## 改善箇所説明図 ⑤

## 不具合発生箇所

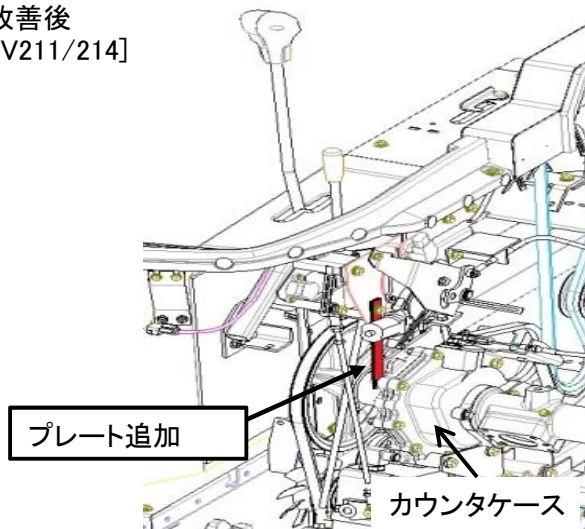
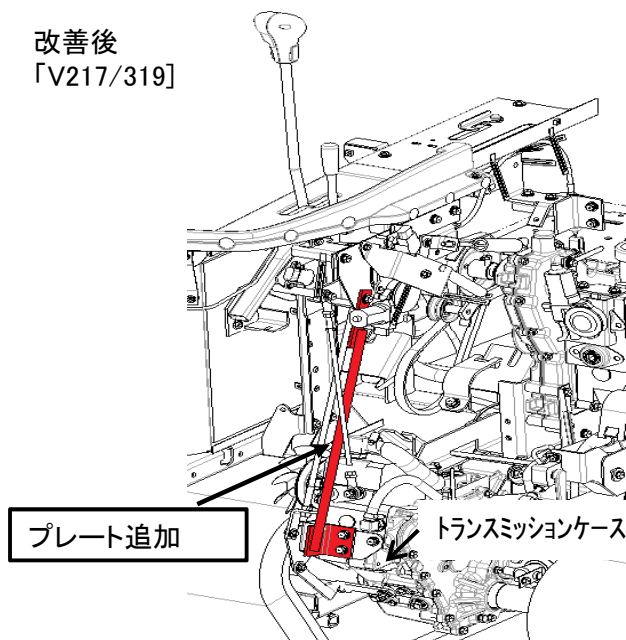
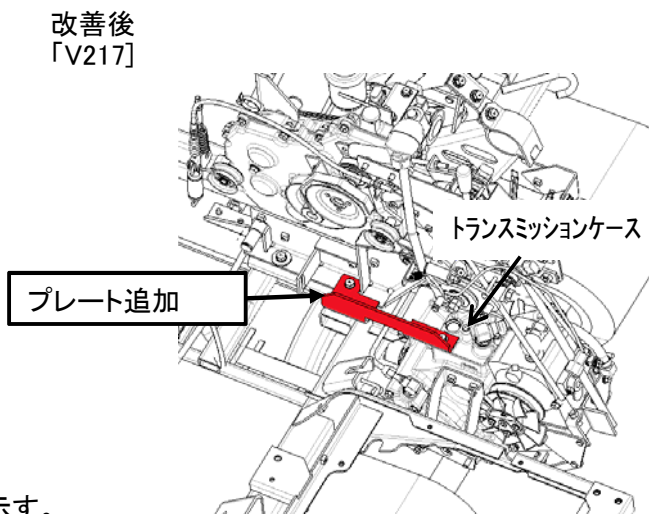
動力伝達装置において、主変速レバー取り付け部のフレーム剛性が不足しているため、フレームがたわみ主変速レバー支点部の位置が移動する場合がある。また、トランスミッションの固定方法が不適切なため、車軸からの負荷でトランスミッションケースに回転トルクがかかり、HST(静油圧式無段変速機)トランニオン位置が変化する場合がある。そのため、主変速レバーを中立位置にしても、機体が停止しないおそれがある。

全車両、対策部品を追加する。

装着した部品で識別する
